工程变更申请书 (ECR)

变更申请时间	2022.3.13	车型代号	H6, 平台2.2	变更申请输入文件	/	
客户名称	戴姆勒	提出人	<input checked="" type="checkbox"/> 客户 <input checked="" type="checkbox"/> 公司 <input type="checkbox"/> 供应商	ECR编号	ECR0007326	
总成名称	/			总成件号	/	
零/部件名称	行程补偿气缸缸体 可回位机构卡轮			零/部件件号:	BPC0010084 SHT0010363	
项目阶段	<input type="checkbox"/> PCT 阶段 <input type="checkbox"/> ED 阶段 <input type="checkbox"/> ET 阶段 <input checked="" type="checkbox"/> PT 阶段 <input type="checkbox"/> SOP 阶段	变更零件类型		<input type="checkbox"/> 自制件 <input checked="" type="checkbox"/> 采购件 <input type="checkbox"/> 外协件		
更改类型	<input checked="" type="checkbox"/> 设计 <input type="checkbox"/> 工艺 <input type="checkbox"/> 模具 <input type="checkbox"/> 夹具 <input type="checkbox"/> 检具 <input type="checkbox"/> 试验\检测方法 <input type="checkbox"/> 原材料 <input type="checkbox"/> 重要二次配套 <input type="checkbox"/> 其他:					
更改原因	<input checked="" type="checkbox"/> 改进措施 <input type="checkbox"/> 预防措施 <input type="checkbox"/> VA/VE <input type="checkbox"/> 客户要求 <input type="checkbox"/> 其它		是否需提交客户批准		<input type="checkbox"/> 是 <input checked="" type="checkbox"/> 否 <input type="checkbox"/> N/A

原因分析验证报告

对策验证报告

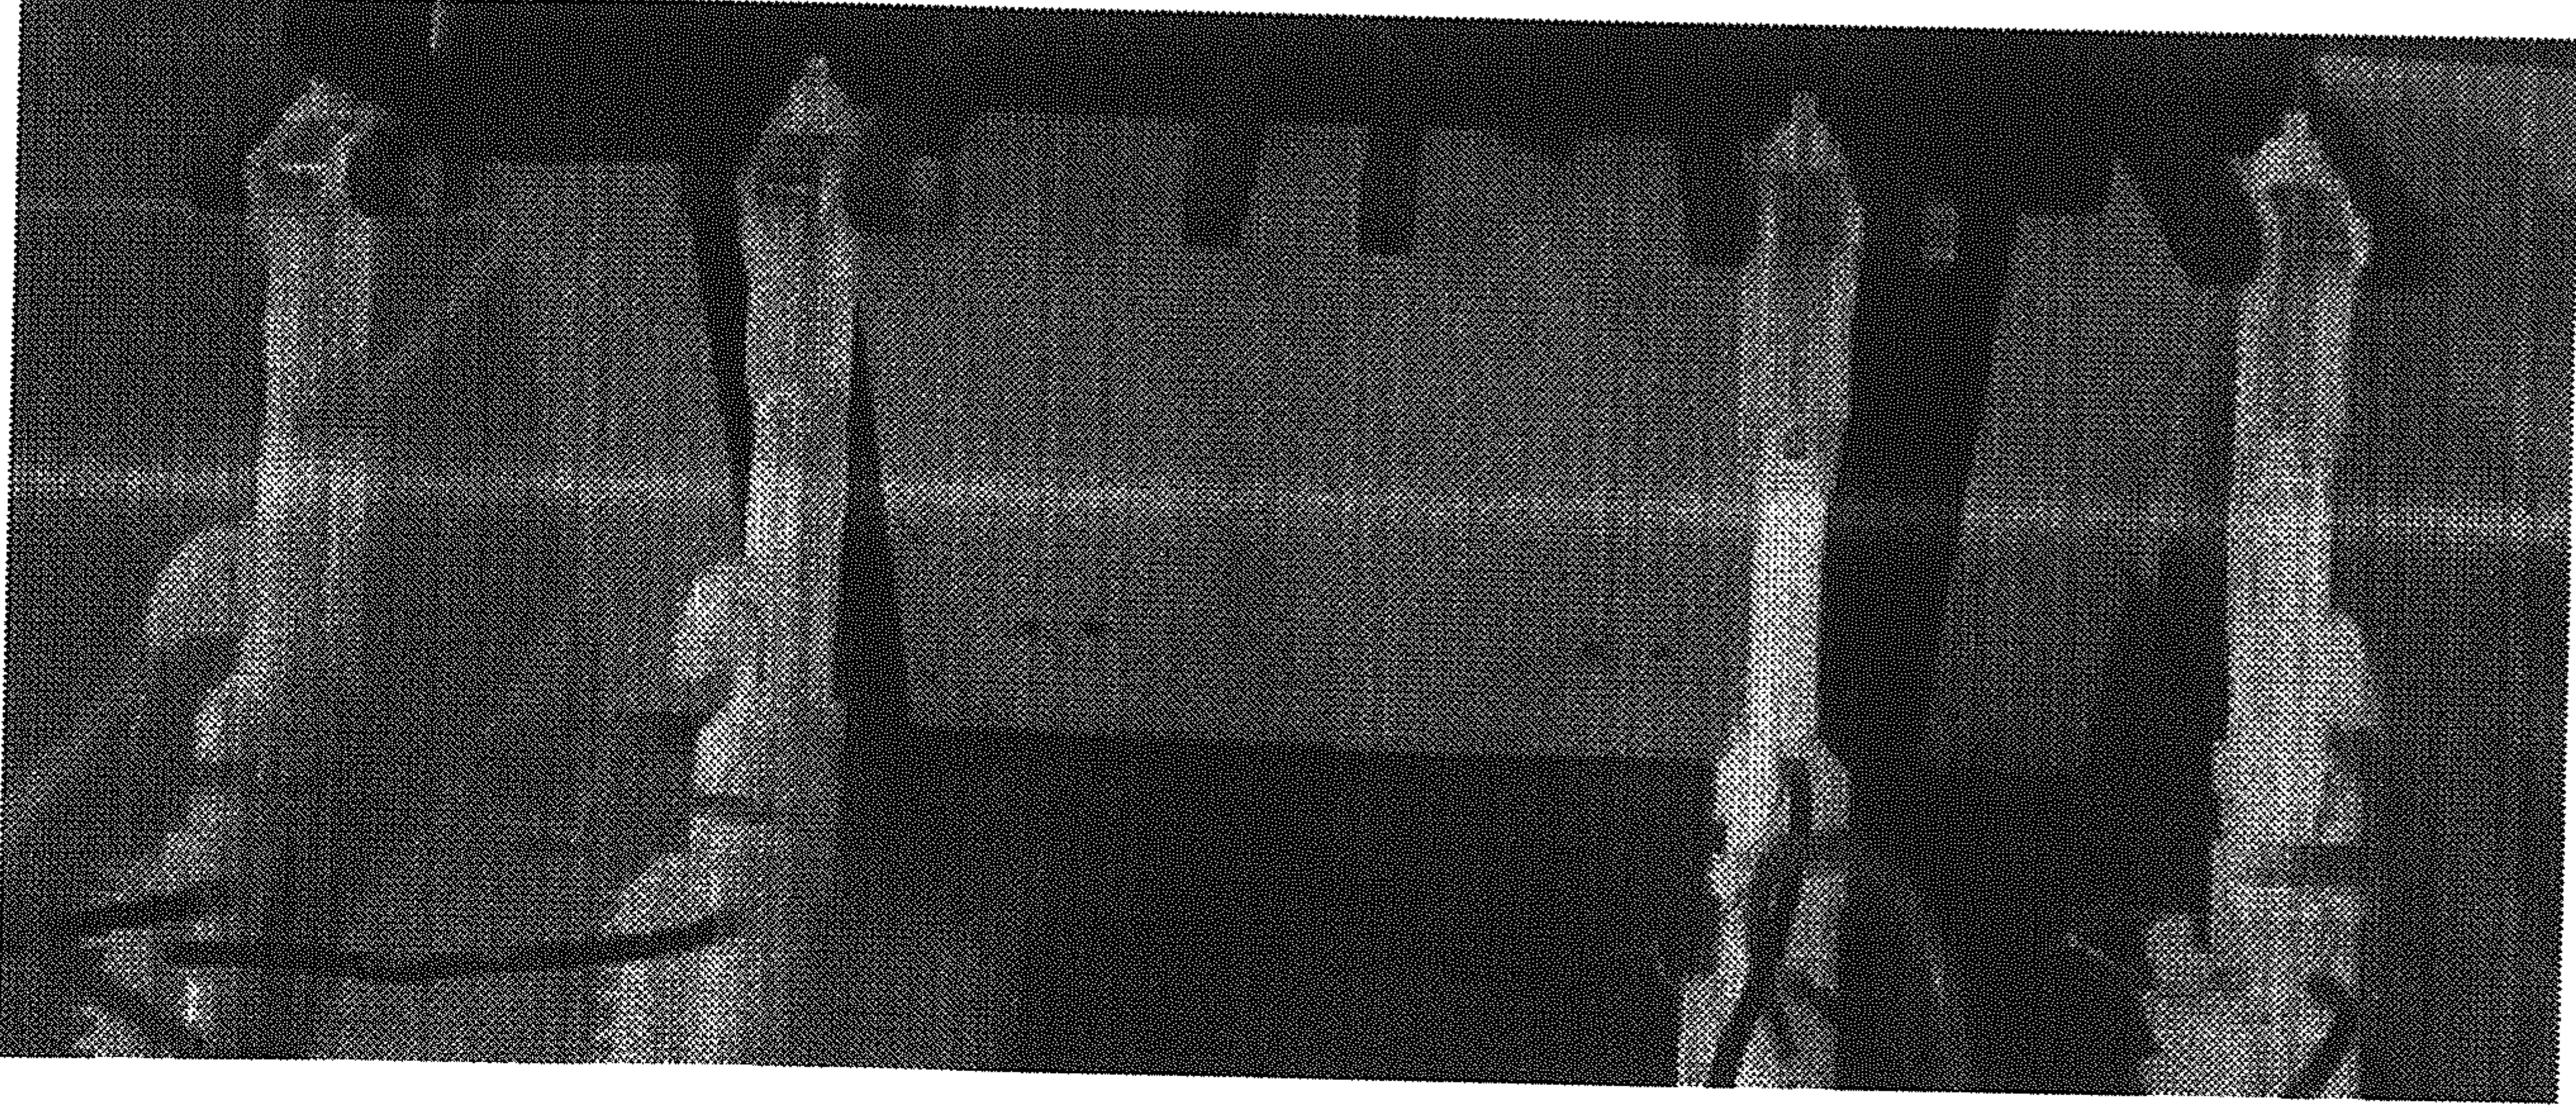
1、进行试装，增加盖板后气管不易脱出

2、进行耐久试验验证：
拉线放置最长，耐久试验6万次，拉线无折断和损伤
拉线调节至中间档位，耐久试验现进行3万次，拉线无拉线无折断和损伤
